**CITÉ
DE LA
SÉCURITÉ
SOCIALE**

CONSUULTATION RÉMUNÉRÉE 2014-2015

Fonds de compensation commun au régime général de pension

Plan masse

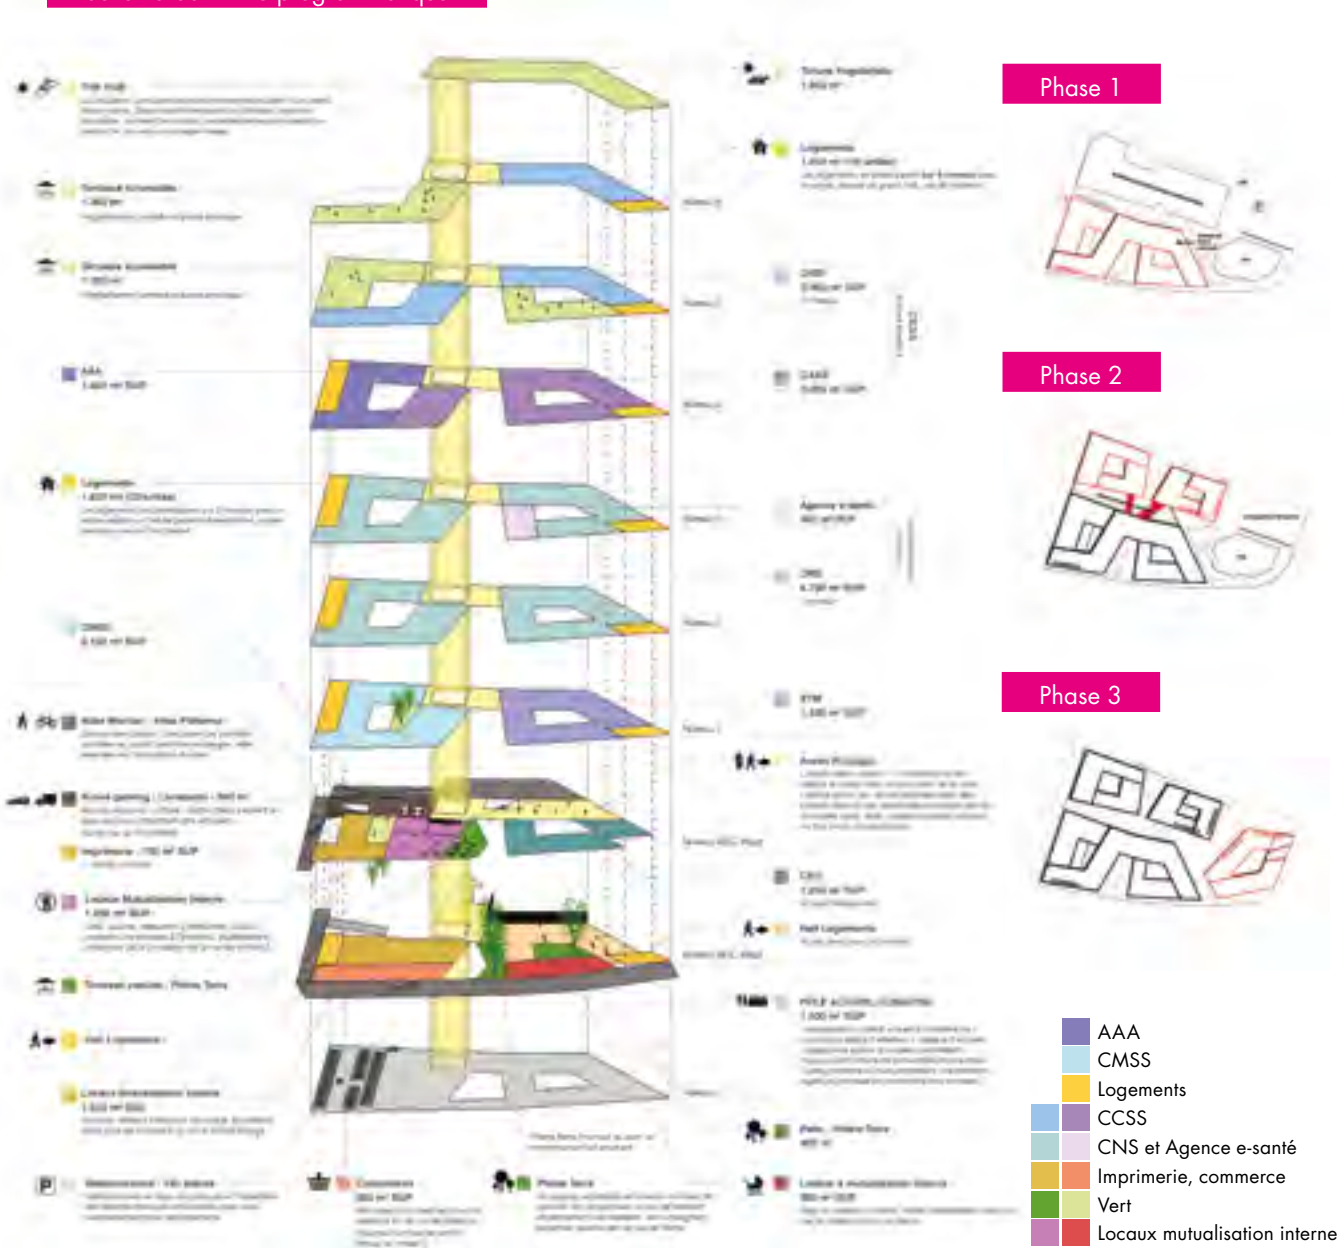
Ce projet a la vocation de charnière urbaine du site et de redynamisation du quartier. Il découle d'une analyse pertinente du contexte avec une réponse forte pour l'avenir du quartier. L'idée maîtresse consistant à étirer, à plier et à emboîter des portions de volumes de hauteurs différentes génère de multiples qualités, tant au niveau spatial qu'au niveau de la logique des flux.

L'idée principale est perceptible à tous les niveaux (morphologie urbaine, fonctions, espaces publics, séquençage) et présente un bon potentiel d'affinement. Le jeu des différentes échelles et les obliques judicieusement choisies sont au service d'une bonne intégration dans le tissu urbain existant très hétérogène.

Le jury se questionne cependant au sujet du « hub » proposé et, particulièrement, au sujet des passerelles. Elles sont perçues comme corps étrangers venant embrouiller la clarté du concept. Il propose

également de réajuster le choix de la typologie proposée et d'inclure, dans la conception des espaces d'accueil, le besoin de confidentialité et de protection. Concernant la programmation des rez-de-chaussée le long de la rue du Commerce et de la rue Fort Wedell, le jury recommande d'y apporter l'attention nécessaire afin qu'elles soient vivantes et ne se présentent pas comme espaces secondaires morts. Quant à la proposition de traiter les logements comme « implants » positionnés de manière stratégique pour animer l'espace public, le jury salue le parti urbanistique mais se questionne au sujet de la qualité de logements mono-orientés et demande de préciser la typologie des logements proposés (duplex, lofts, etc.). Il s'interroge également sur la connexion avec la rue Fort Wedell et propose de pousser d'avantage la réflexion sur le statut de la rue intérieure proposée et sur le traitement des espaces extérieurs.

Vue globale du projet

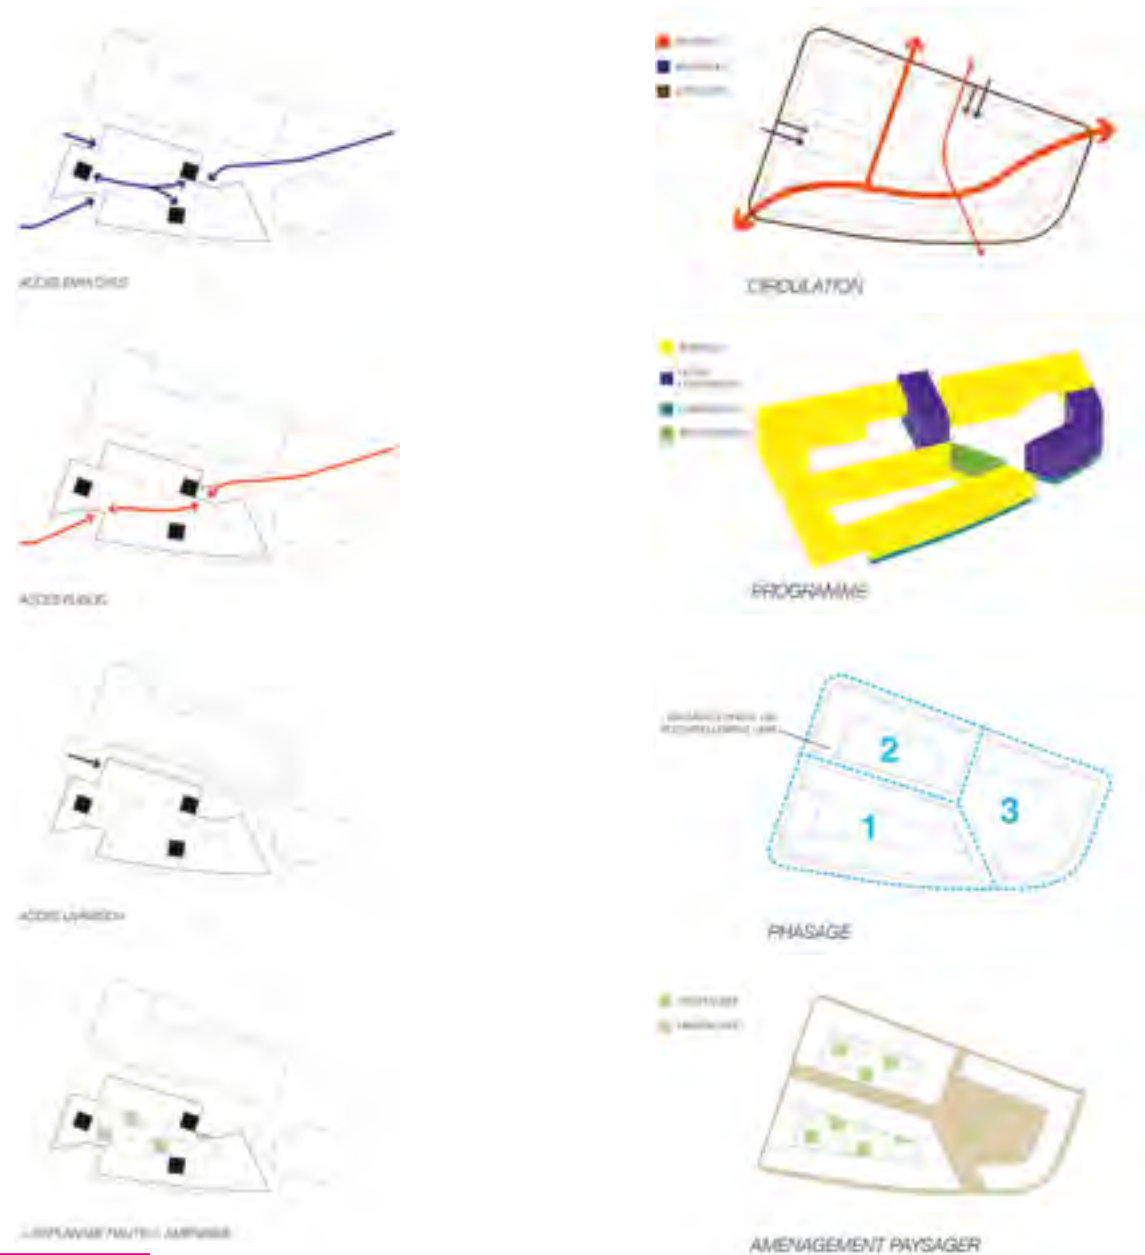
Le projet propose une image ancrée dans le passé de la ville de Luxembourg en tant que ville-forteresse et joue sur l'inversion du concept de fortification. Le jury se demande si l'image de la « forteresse inversée » est la bonne réponse pour la Cité de la Sécurité Sociale et n'arrive pas à adhérer entièrement à cette vision d'avenir pour le quartier et la ville. Le projet propose une série de mondes introvertis tantôt publics, tantôt semi-publics. Quelques gestes généreux judicieusement choisis assurent les connexions principales ainsi que le raccord au réseau des cheminements existants. Les 3 îlots distincts se présentent avec de longs fronts ininterrompus du côté des rues existantes et des cœurs d'îlot traités avec des thématiques différentes. L'équipe attache une grande importance à ce que le public puisse traverser l'îlot en diagonale dès la première phase. Or, pour des raisons de sécurité, cette traversée ne sera assurée qu'en journée. Le jury s'interroge par conséquent au sujet de l'urbanité de la solution proposée et ne cerne pas exactement

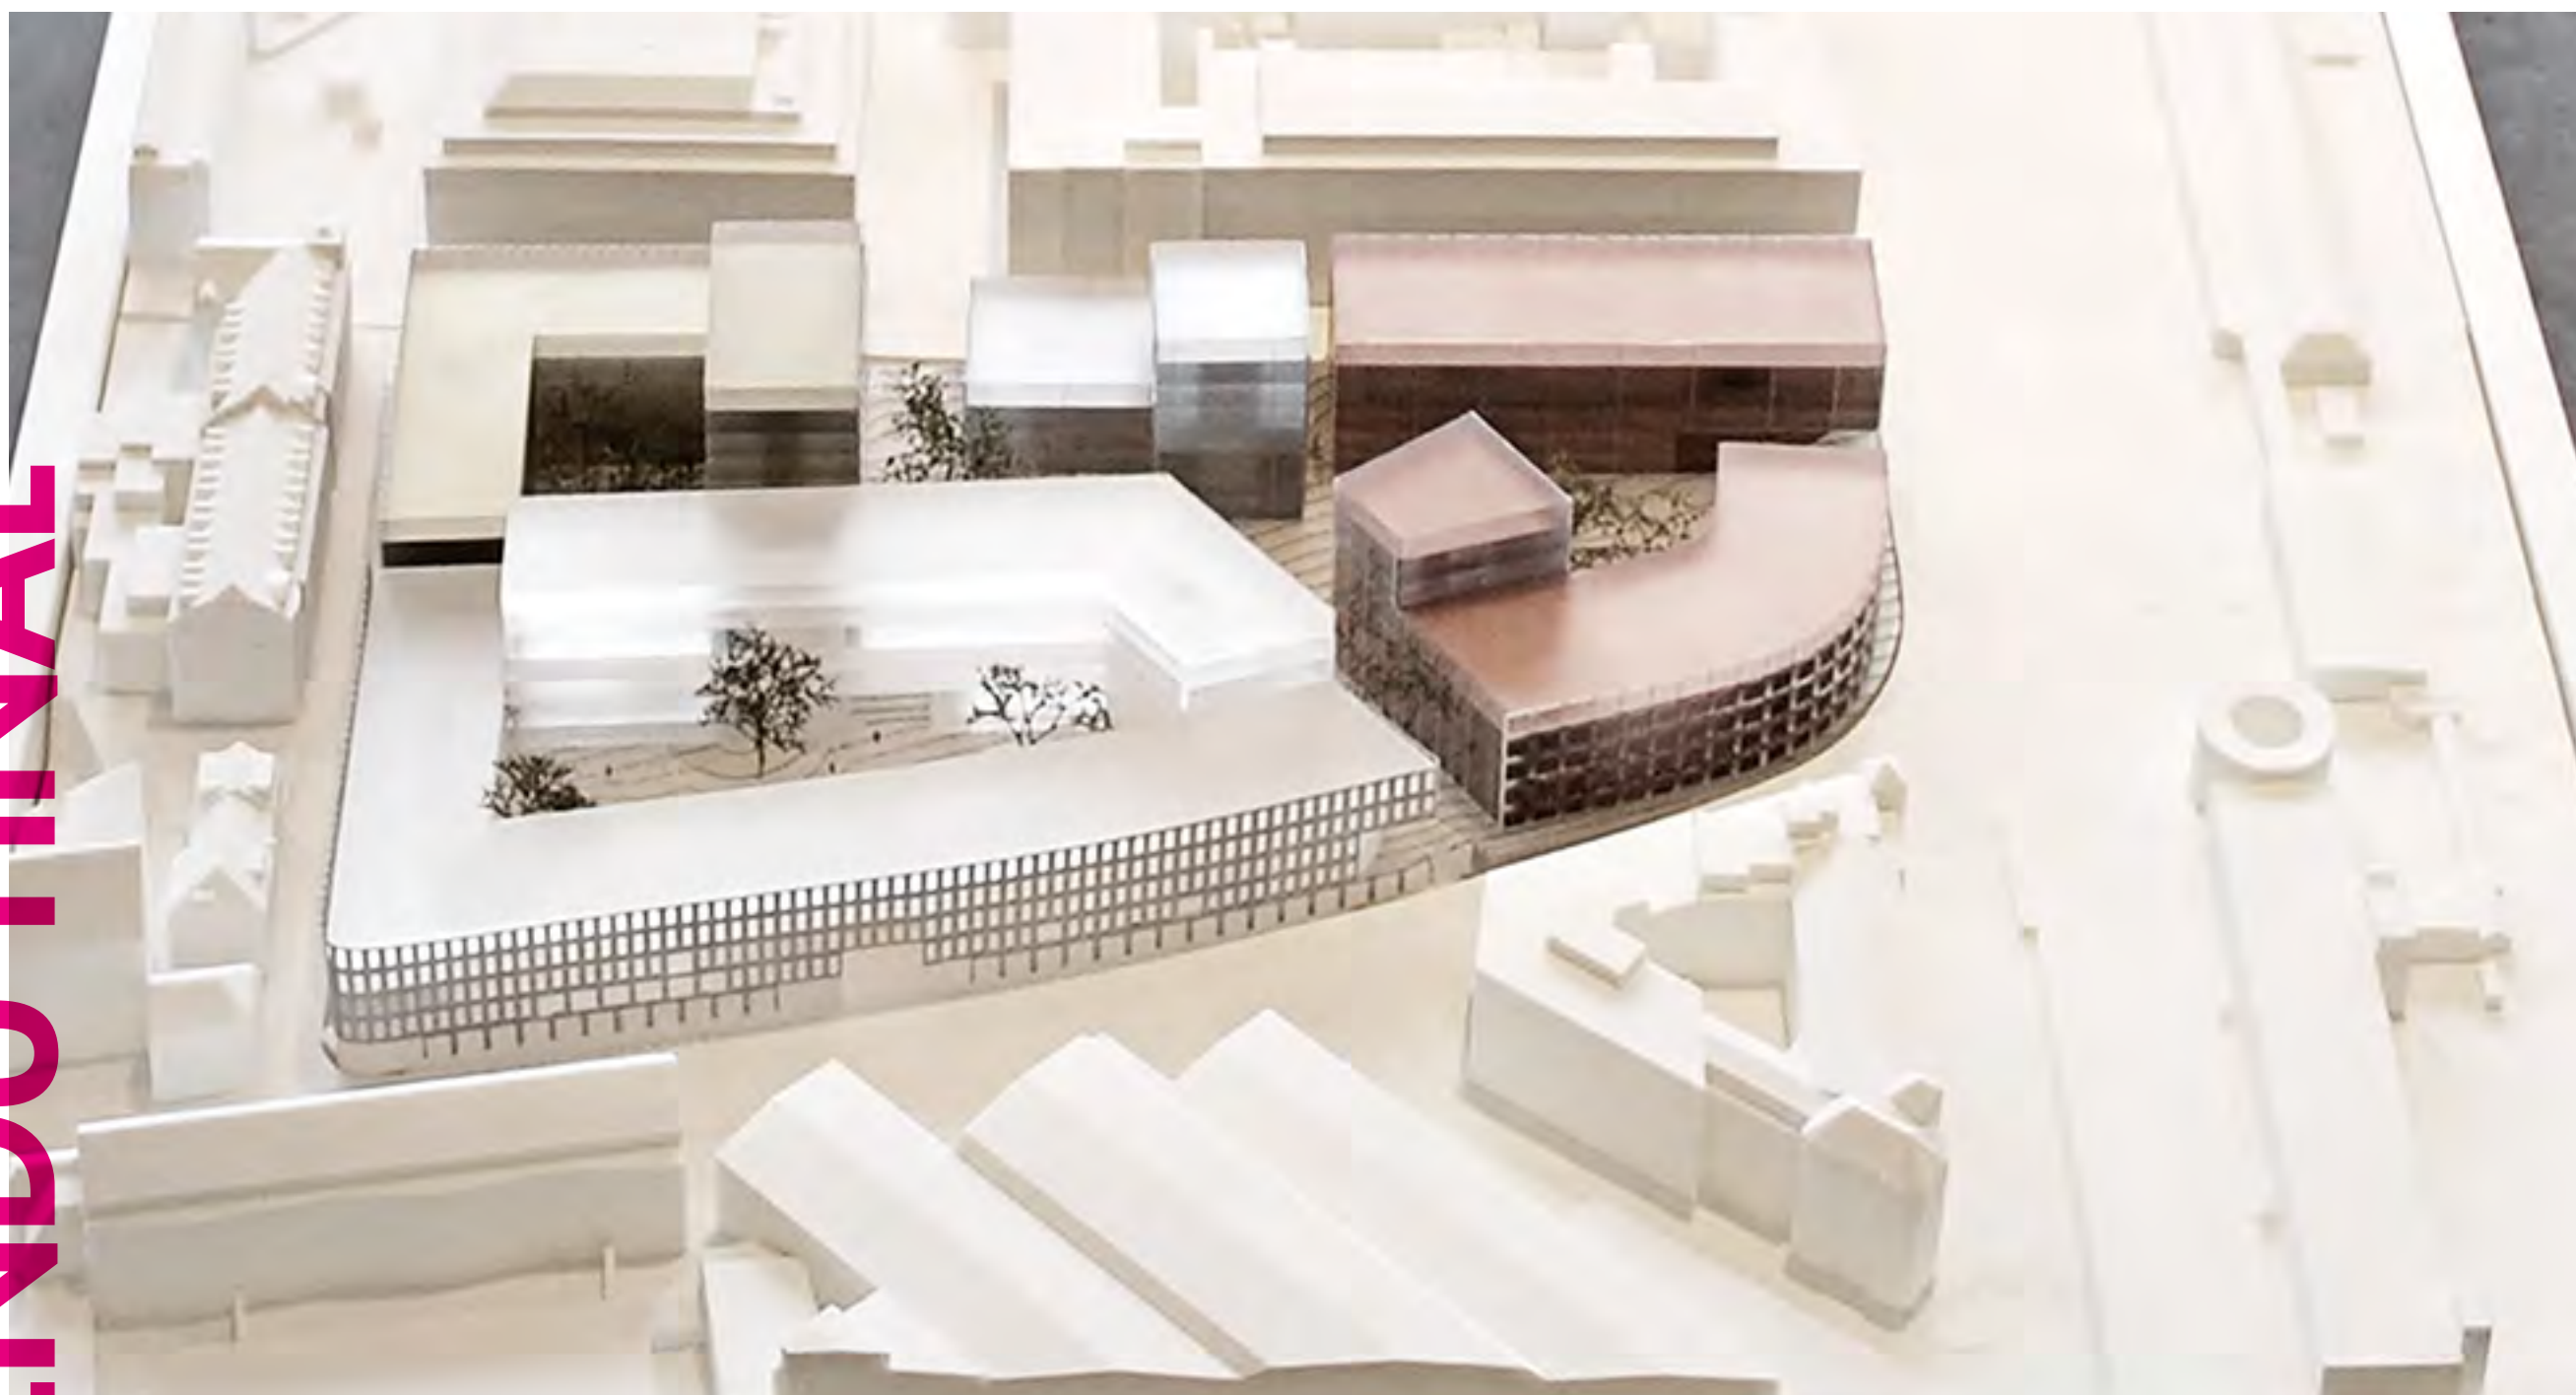
Le projet constitue un repère dans la ville avec ces trois entités colorées en intérieur d'îlot et rend lisible la mutation du quartier gare par une opération à l'identité claire. Cette identité est cependant contrebalancée par une mise en question du jury: est-ce une vision d'avenir durable que de développer des façades hermétiques en périphérie de l'îlot et des parois entièrement vitrées à l'intérieur?

Le projet s'insère de manière harmonieuse aux gabarits du quartier. Le gabarit extérieur du projet coïncide avec les niveaux avoisinants. La densité de ce projet est concentrée en cœur d'îlot et n'est donc jamais oppressante dans son accroche aux bâtiments voisins. Le parti urbanistique est en ce sens intéressant. Cependant, la haute densité au centre risque de se faire au détriment de la qualité de la lumière dans l'îlot. La grande hauteur de la tour intérieure est mise en question car elle risque de projeter de l'ombre qui sera dommageable à l'espace public de la place de la CSS développée en phase 2. La réflexion sur les espaces paysagers ne semble pas suffisamment poussée. Trois typologies d'espaces extérieurs sont proposés: le square, la place et la cour. Cependant un seul et même motif au sol est développé et ces espaces ne sont

pas hiérarchisés. La différenciation et la qualification de ces espaces reste en attente (matériaux, gabarit, séquençage, traitement des parties végétalisées, etc.). La grande longueur des façades sur le pourtour du site de projet rend le projet très hermétique.

Le pôle d'accueil ne peut pas fonctionner comme zone de transit ouverte à tout public. Le manque de locaux animant la rue de Hollerich reste problématique. Le porche couvert, en particulier, crée des problèmes de sécurité urbaine.

L'intérieur d'îlot se présente, par contre, comme un ensemble varié aux proportions bien étudiées. Au niveau de la silhouette urbaine, le projet est un marqueur puissant. Cependant, le travail sur le programme n'est pas vraiment respecté et présente légèrement moins de surface utile que le programme requis. Par contre, une réflexion au sujet de la flexibilité et de l'efficacité d'usage a été menée. Il est, par exemple, proposé de regrouper les salles médicales pour en faciliter l'accès. Le nombre de bureaux et les tailles demandées ne sont pas respectés. Les bureaux sont très étroits et parfois sans lumière naturelle et le pôle d'accueil est surdimensionné.
